Ref : Enquête publique modification N°2 du PLU de Juvisy

Remarques concernant l'enquête publique - Contributions de l'association Plateau Village

5. Hauteurs maximales des constructions en zone UM2

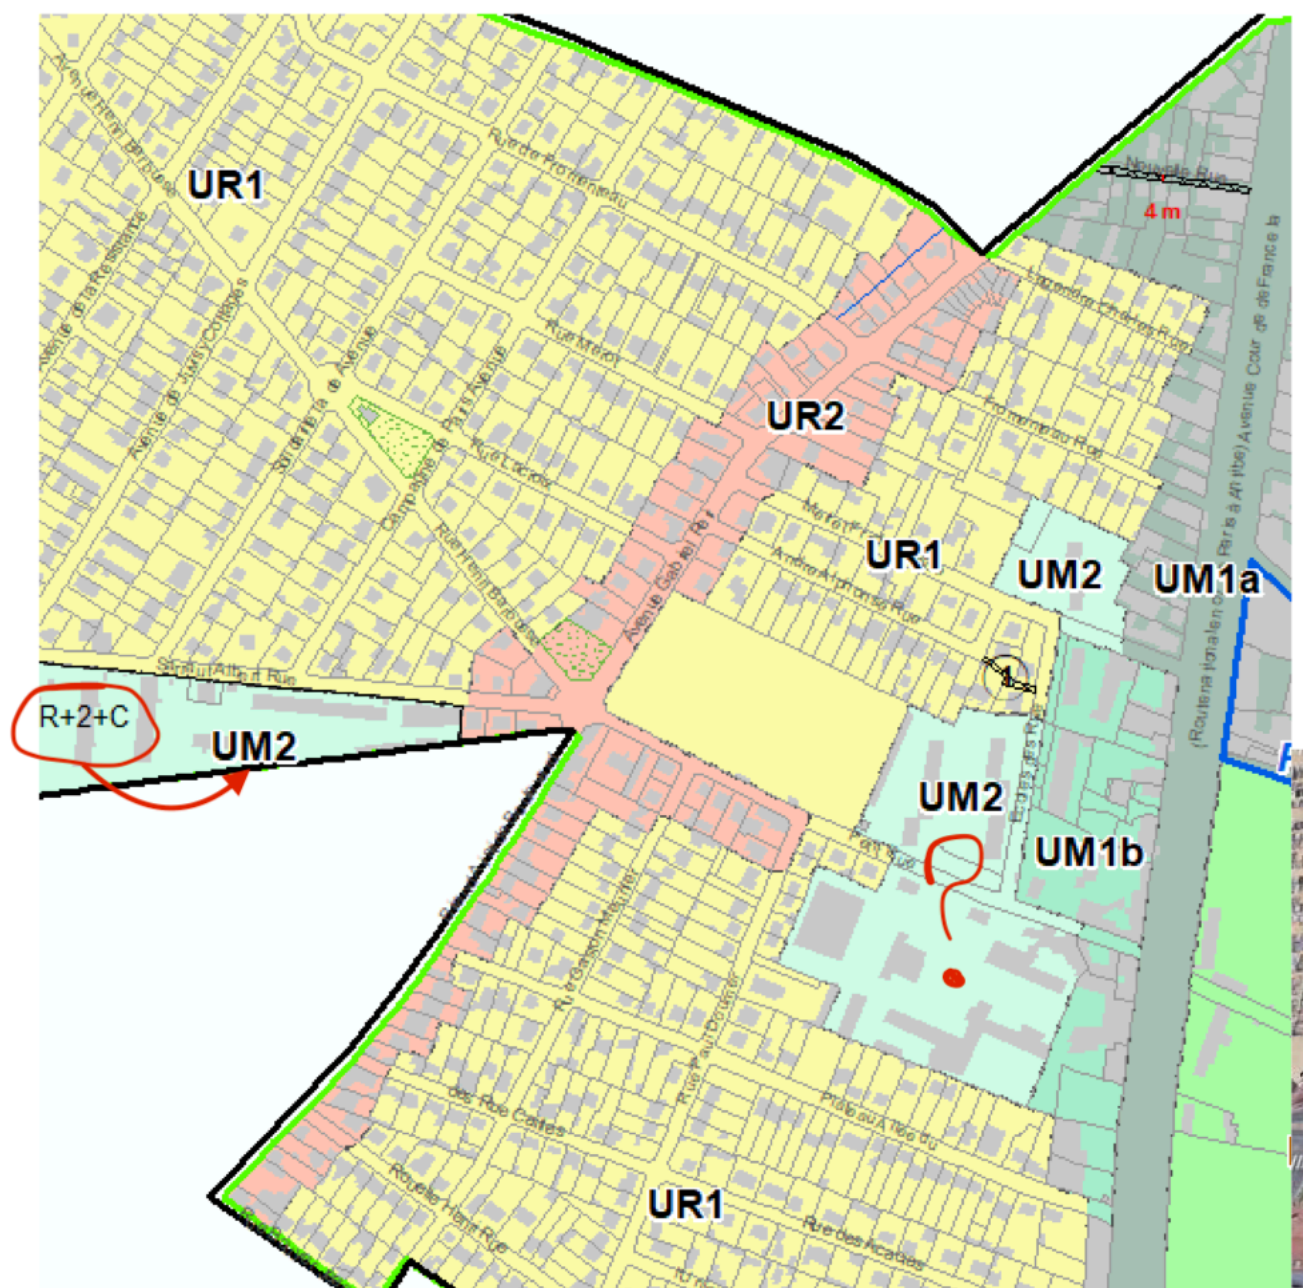
La zone comprenant l'école Jean Jaurès était en zone UR2 (hauteur maximale RDC+2+combles de 1,80m). Le nouveau PLU prévoirait une modification et un

renommage de cette zone en UM2 dont la hauteur maximale n'est pas indiquée sur le plan de zonage.

Nous demandons qu'elle reste au maximum à l'identique, i.e. RDC+2+Combles.

Nous refusons qu'elle soit augmentée. Certains pavillons de l'allée du plateau sont adjacents à cette zone et verraient leur valeur diminuer si un bâtiment se construisait sur cette zone.

EXTRAIT DU PLAN CADASTRAL

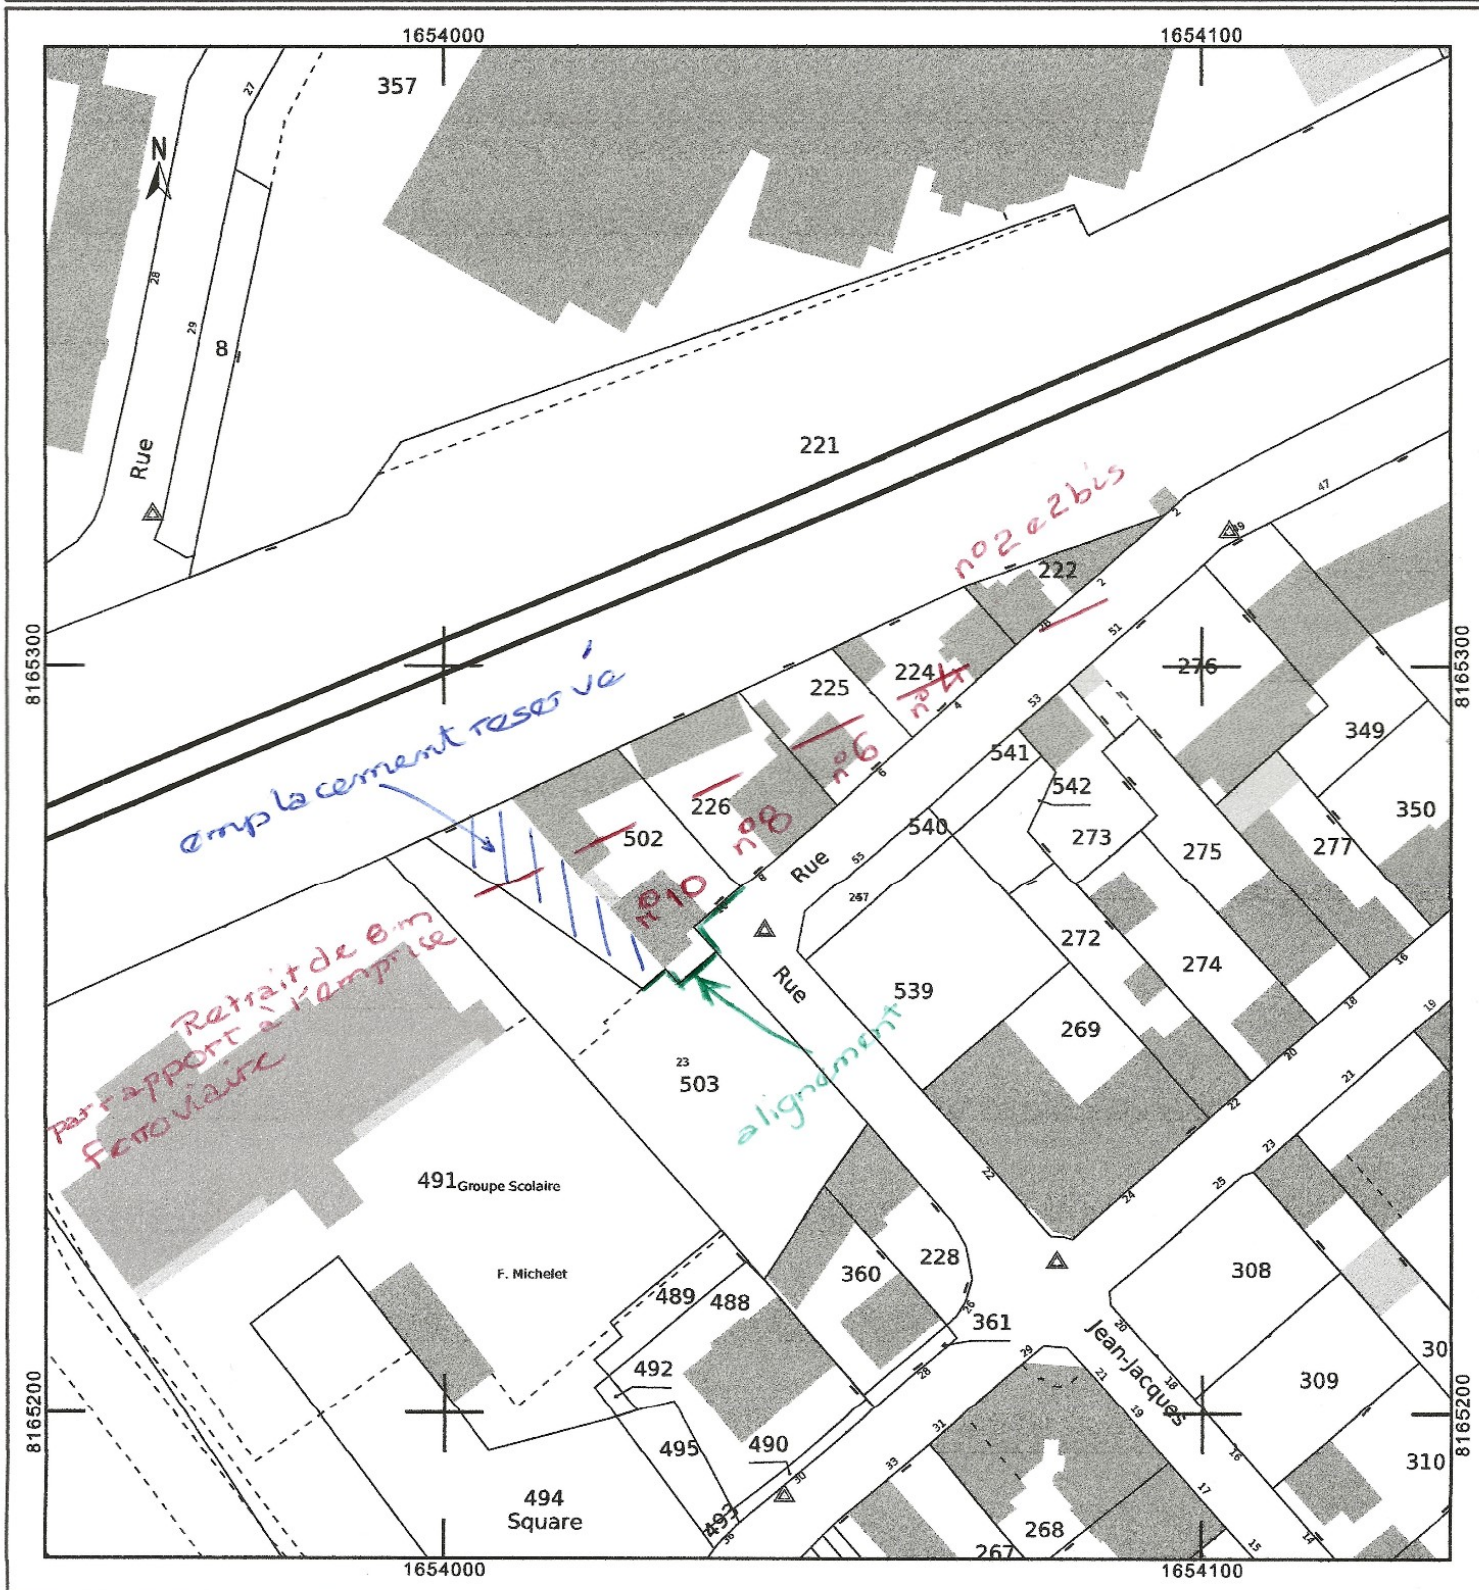
-« Lorsque la limite séparative constitue une limite avec les emprises ferroviaires, les façades comportant les pièces principales doivent être implantées avec un retrait minimum de 10 mètres depuis la limite séparative ».

Vous trouverez joint la matérialisation du retrait de 10 m par rapport à l'emprise ferroviaire (A) rend l'ilot entre le 2 et le 10 rue Wurtz (B) difficilement constructible. Cet ilot est assez hétéroclite. Il comporte un gros pavillon en meulière d'entretien médiocre, un petit immeuble insalubre et des petits pavillons et le tout sans grand intérêt architectural. Le tout se situant dans un secteur en pleine restructuration à proximité de la gare et du centre-ville. Cette règle va bloquer l'urbanisation de cet ilot.

Concernant l'alignement de la parcelle 10 rue Wurtz comment interpréter cet article.(A)

Peut on considérer un emplacement réservé comme un limite séparative.(A)

EXTRAIT DU PLAN CADASTRAL

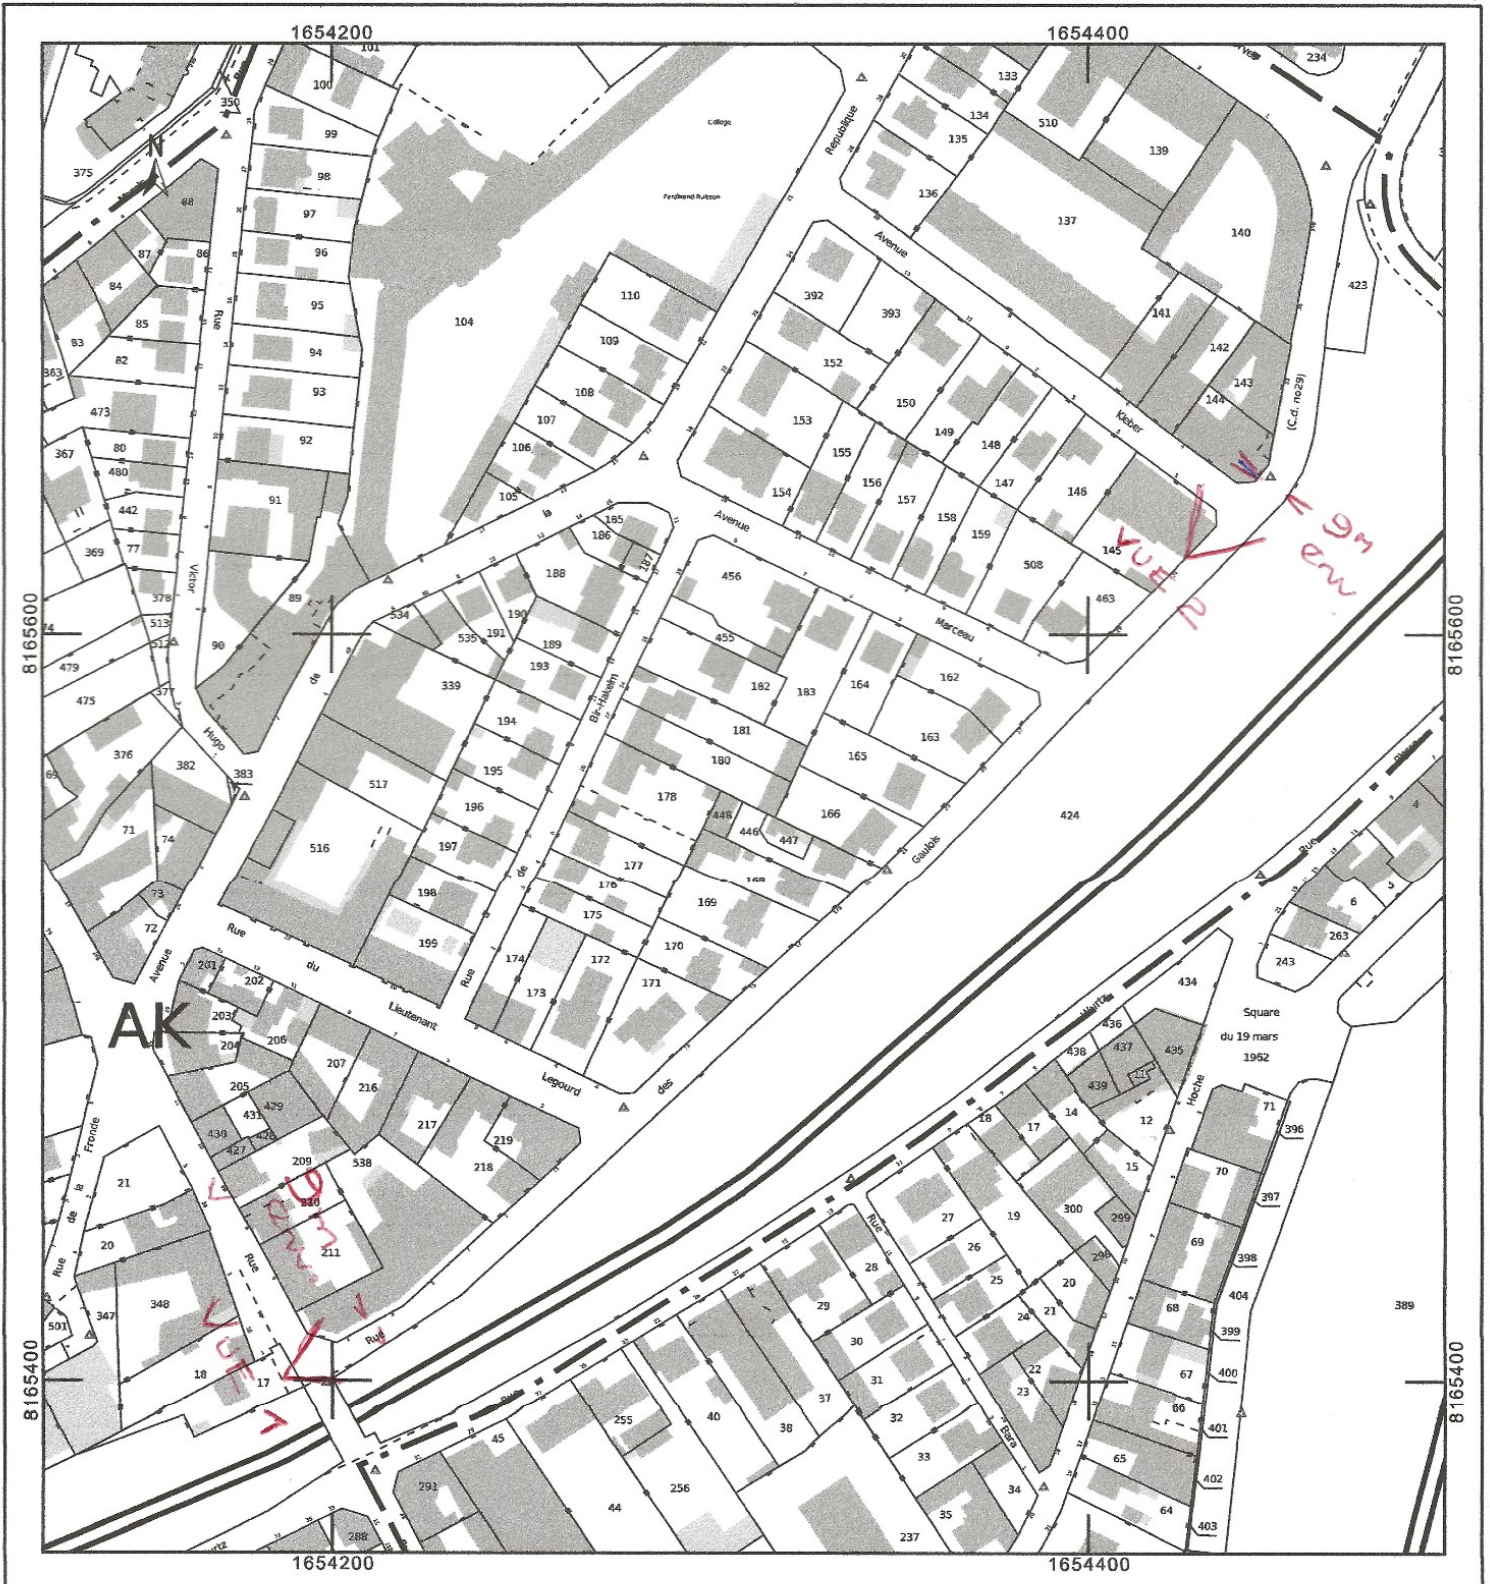
Vous trouverez joint également un extrait cadastral et les photos de 2 immeubles très très récents ; à l'angle de la Grande rue et de la rue des Gaulois (D vue 1) et à l'angle de la rue des Gaulois et de la rue Kléber (D vue 2) ; dont les fenêtres sont à moins de 10m de l'emprise ferroviaire.

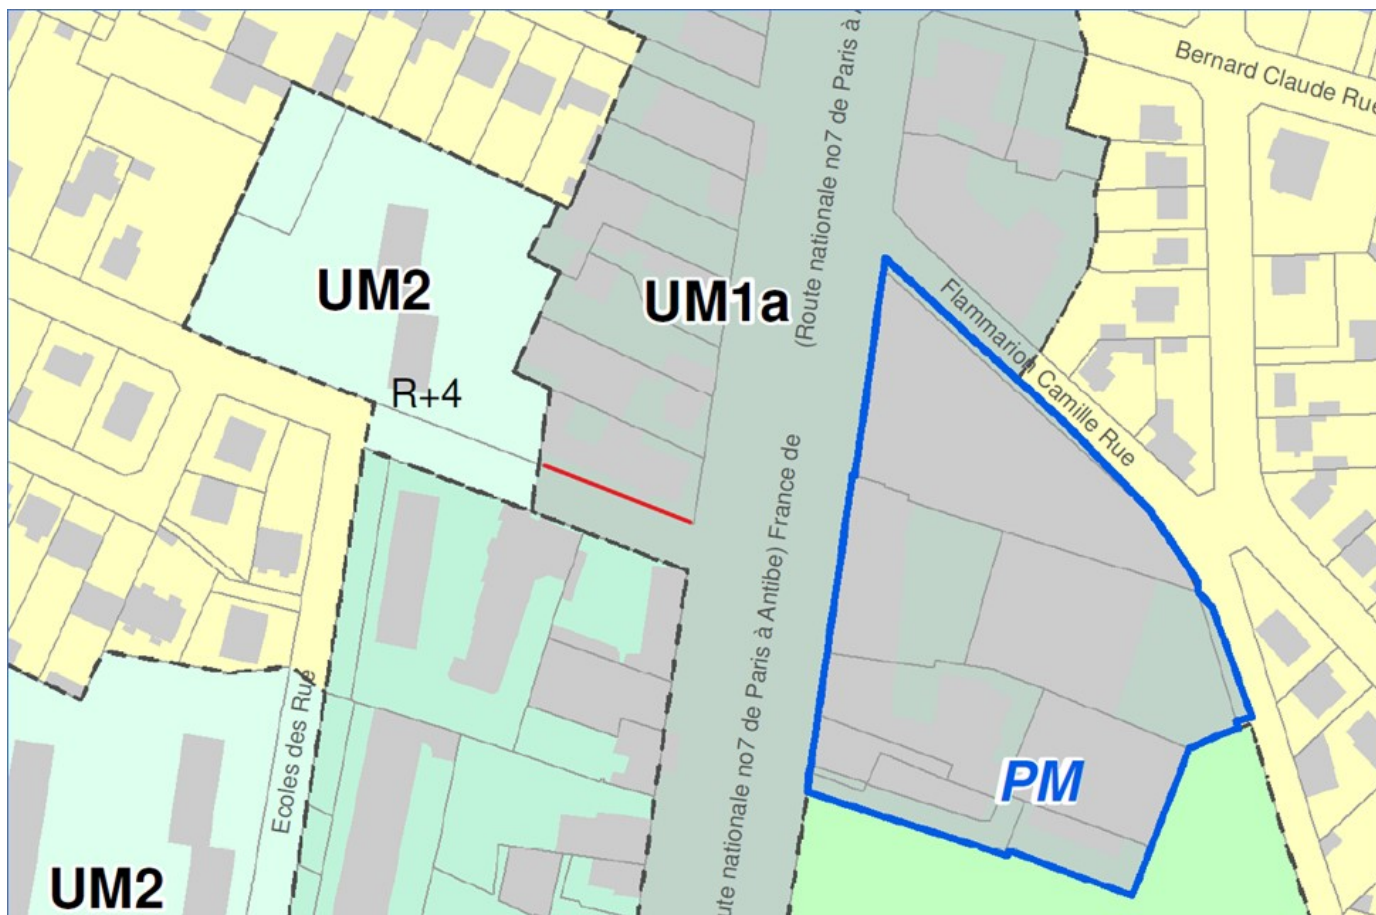
Il conviendrait de déroger à l'article 6 du futur règlement qui dispose notamment que

« **Sauf dispositions contraires portées au plan de zonage, sur toutes les autres voies, un retrait minimum de 2m est obligatoire** ».

Vous pourriez par exemple profiter de la notion de « sauf » en inscrivant sur le futur plan de zonage **un alignement**.
